## 第8回

# 都市計画道路 磯辺茂呂町線（園生町地区）みちづくり協議会

## 次 第

# ■稲毛ファミリーハイツ敷地周辺区間で車道を南に寄せた整備（例）

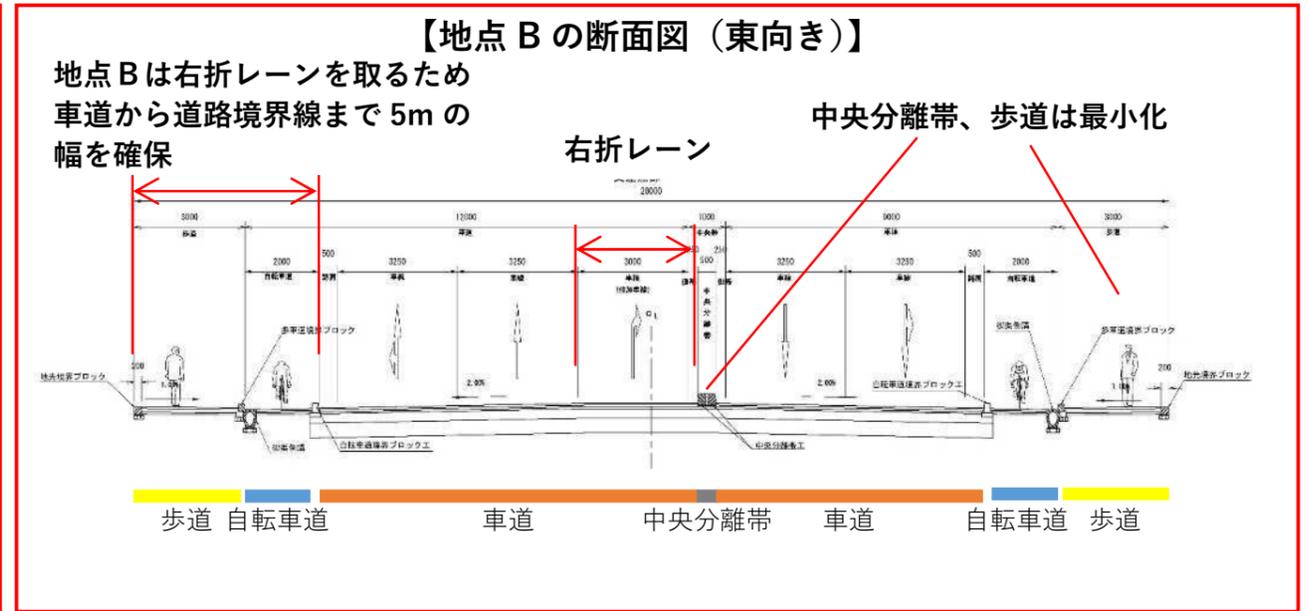
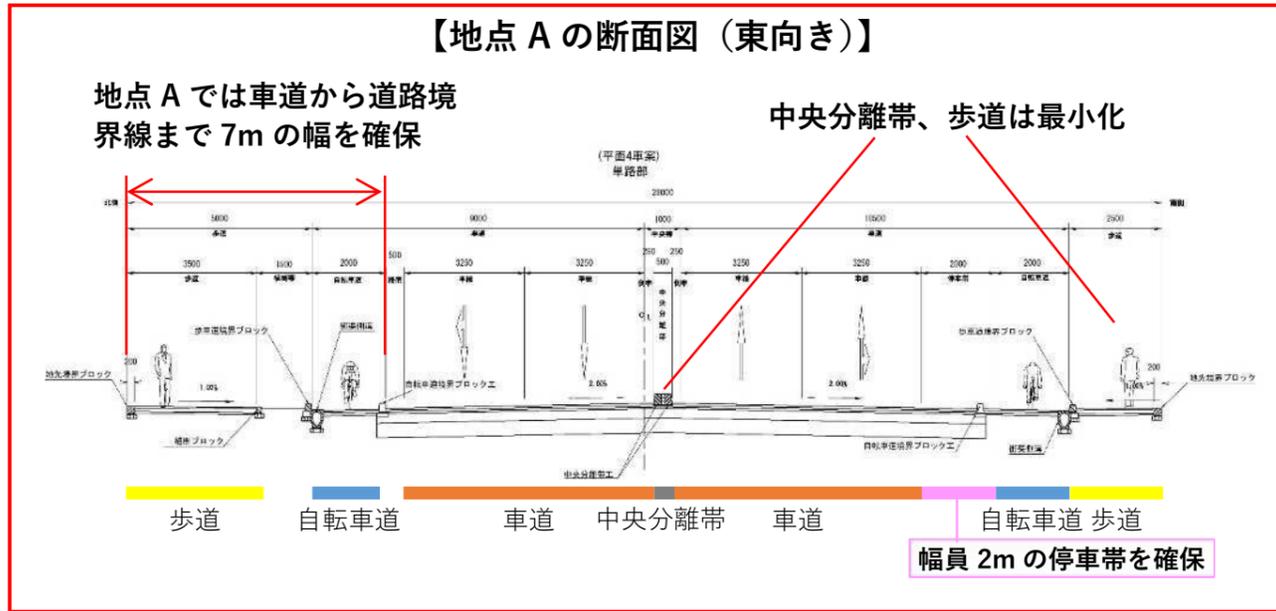
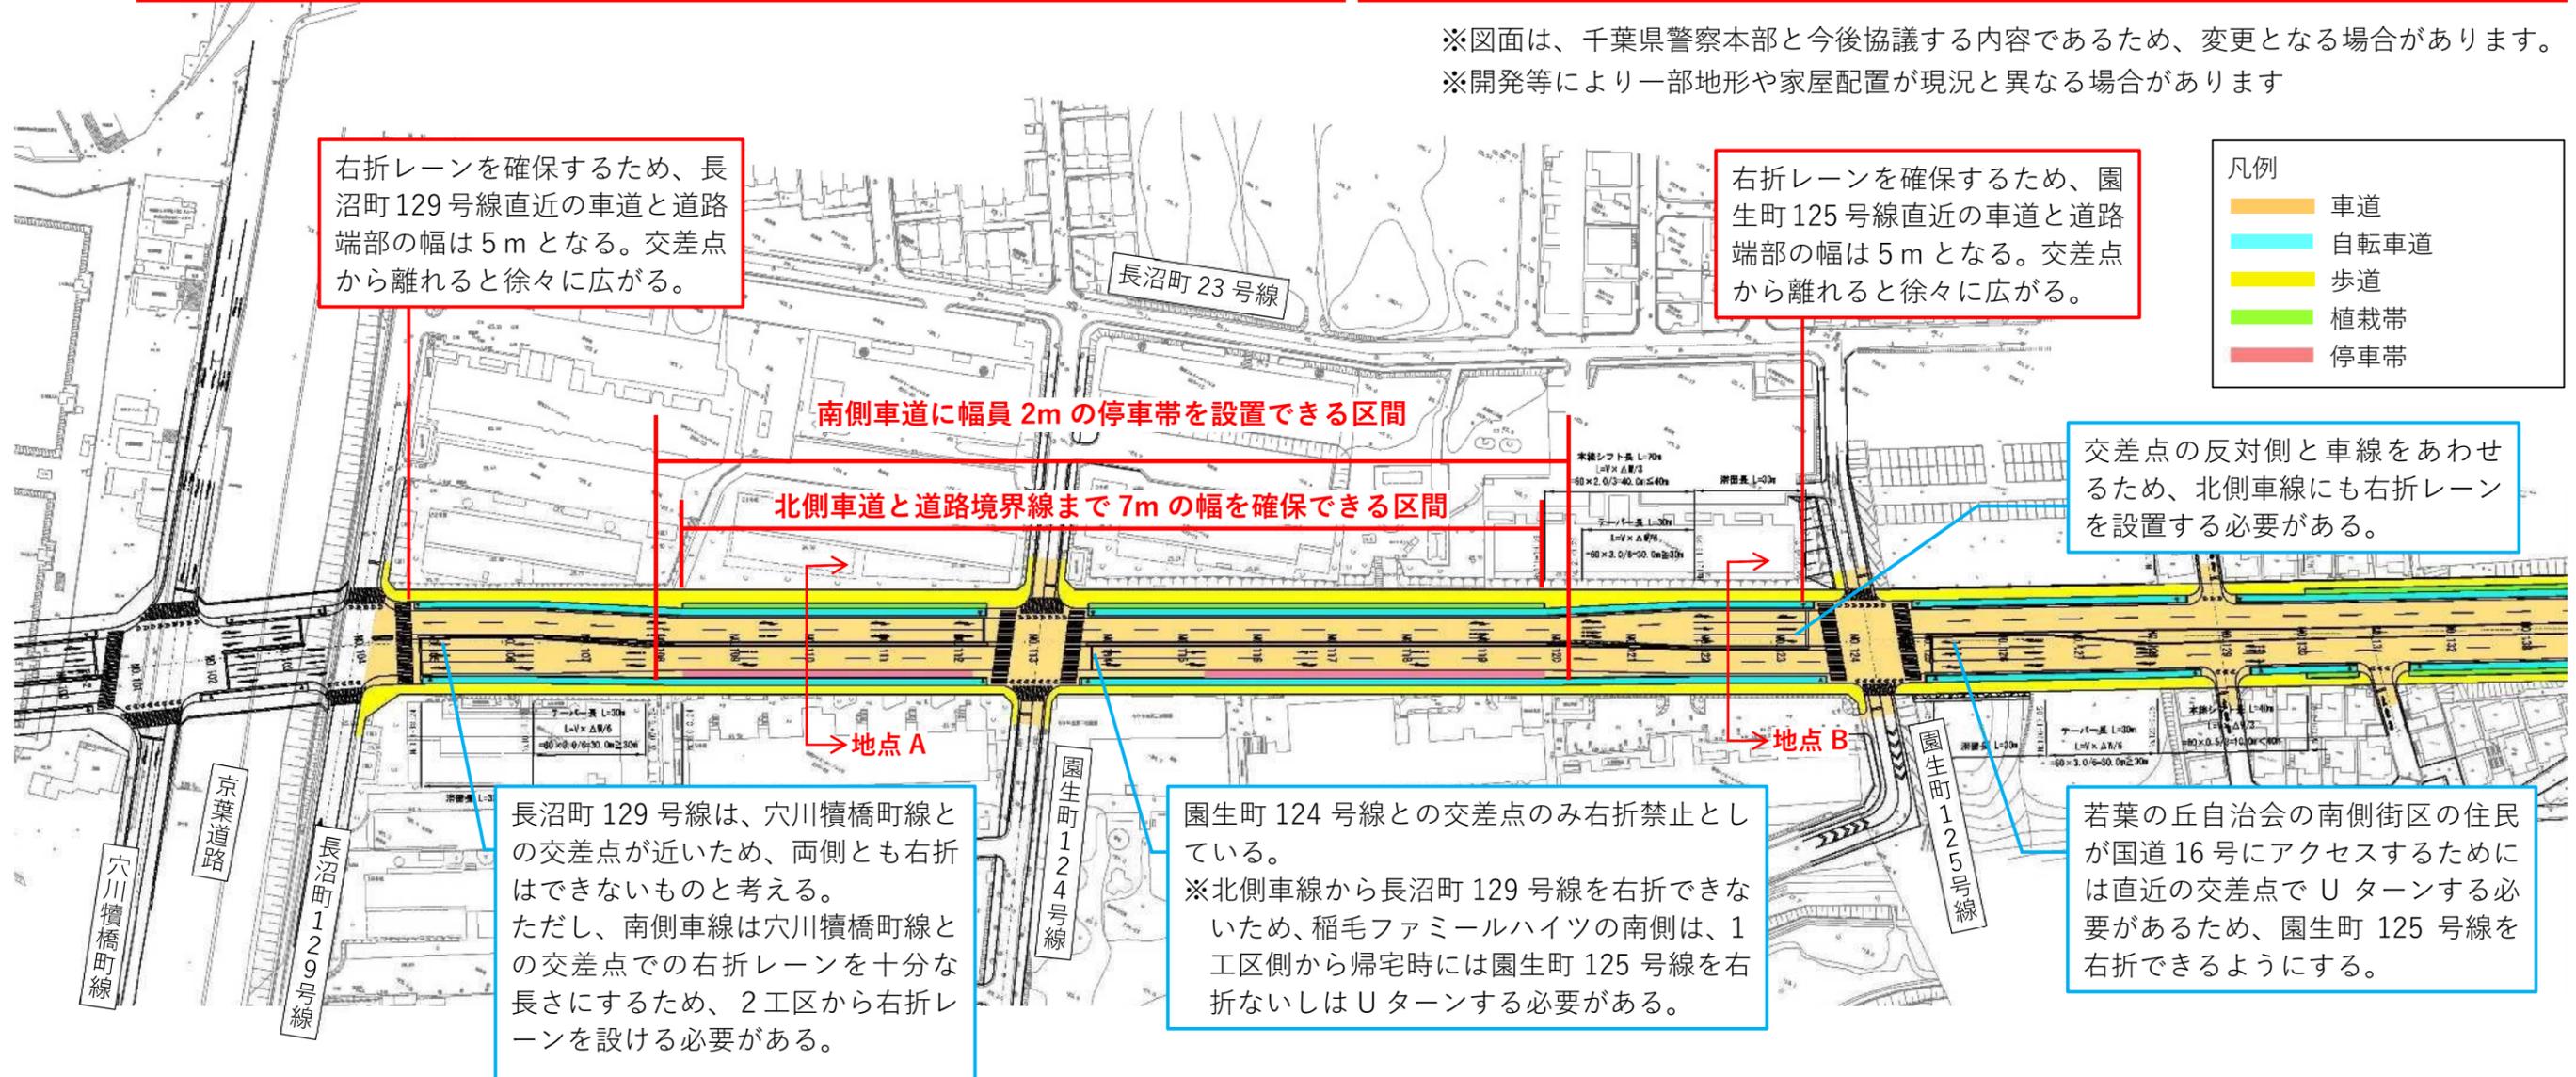
5	内回りの5号棟～19号棟間に停車帯を設ける。	
6	内回りの園生町124号線の交差点は右折禁止とすることで道路幅を抑制

No	ご質問	回答
	する。	2工区の設計は、このご意見を前提として進め、警察協議も行っています。
<b>3) 地域分断対策等、周辺地域について</b>		
1	団地内道路の安全対策 団地内通り抜け車両対策としてバンプを設置し、スピードを抑制し、安全を守る。(通学路や車両通行禁止区間での安全対策も必要。)	団地内通り抜け車両対策、通学路の安全対策等の周辺道路に関する安全対策等のご意見は本協議会で意見を募り、協議・検討していきたいと考えています。
<b>4) 住民に対する説明について</b>		
1	ファミリーハイツ自治会、住民への説明会の開催	具体的な道路構造をお示しできる図面を作成した上で、今年度中の説明会を行ってきたいと考えています。

### 3-② 各工区の決定事項・検討課題：2工区

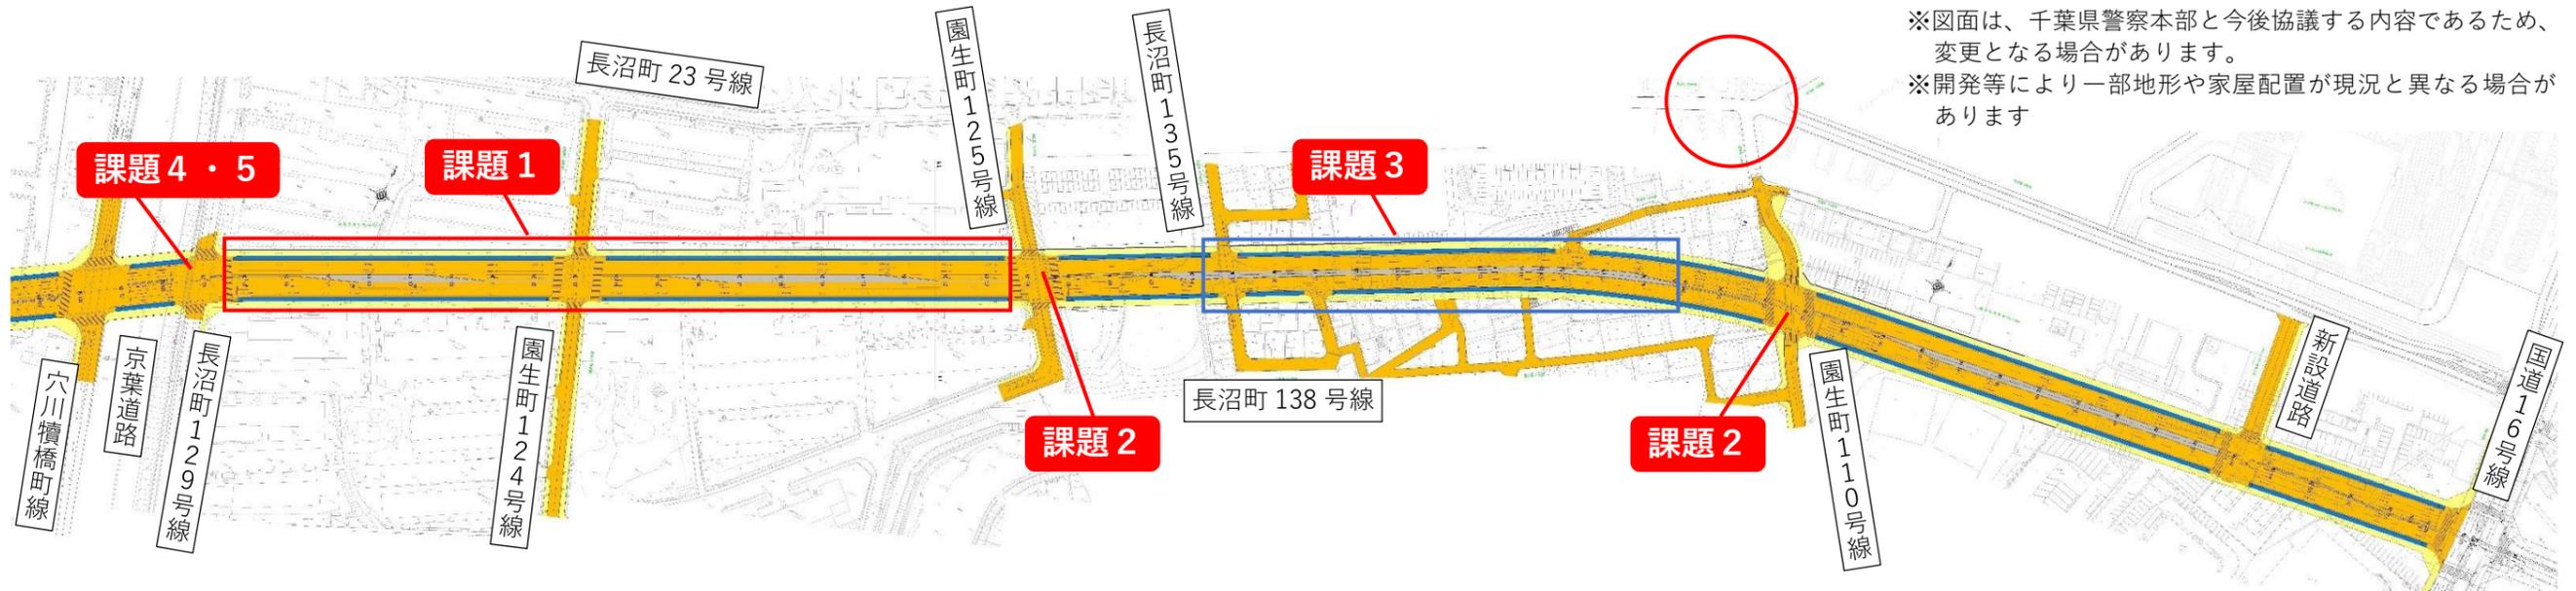
- ①4車線とも平面の道路構造にする場合、騒音の影響が大きいと考えられる稲毛ファミリーハイツ19～22号棟など（上図赤枠のエリアの北側）への配慮として、中央分離帯の最小化、交差点での右折禁止などによって、建物と車道の間隔を極力取ってほしい。
- ②若葉の丘自治会の南北街区から反対側車線にアクセスできるよう、安全にUターンできる交差点をつくってほしい。
- ③稲毛ファミリーハイツ5・19・20号棟や郵便局等の施設（上図赤枠のエリアの南側に立地）のため駐停車スペースを設けてほしい。
- ④長沼町135号線東側のエリア（上図青枠のエリア）で南北の横断ができるよう、横断歩道をつくってほしい。
- ⑤4車線とも平面の道路構造にする場合、騒音抑制のため大型車両の進入を規制してほしい。
- ⑥4車線とも平面の道路構造にする場合、内側2車線が地下からの変更による工事費の軽減分を振動・騒音・分断化対策に充ててほしい。
- ⑦園生町110号線が拡幅予定だが、起点である長沼町23号線との五叉路（上図赤丸）はそのまま聞く。当該五叉路は狭いため、渋滞が発生するのではないか。

##### 課題1：稲毛ファミリーハイツ北側棟と車道の間隔の確保【ご意見①・③】

- ・ 停車帯を設けた上で、園生町124号線を右折禁止とし、中央分離帯を最小化することで、マンション棟と車道の間隔を極力広く取る道路線形を検討します。

##### 課題2：安全にUターンできる交差点の設置【ご意見②】

- ・ 園生町125号線との交差点や園生町110号線との交差点でUターンできるように検討します。

##### 課題3：長沼町135号線東側区間における横断歩道の設置【ご意見④】

- ・ 南北の横断ができるよう、高低差がなくなった箇所の上図青枠のエリアに押しボタン式信号の設置について警察と協議します。

##### 課題4：大型車両の通行規制【ご意見⑤】

- ・ 大型車両の通行規制を警察に要望します。

##### 課題5：振動・騒音・分断対策のための方策【ご意見⑥】

- ・ 振動・騒音への対策について前向きに検討します。また、地域の交流等が途絶えない分断対策も考えていきます。
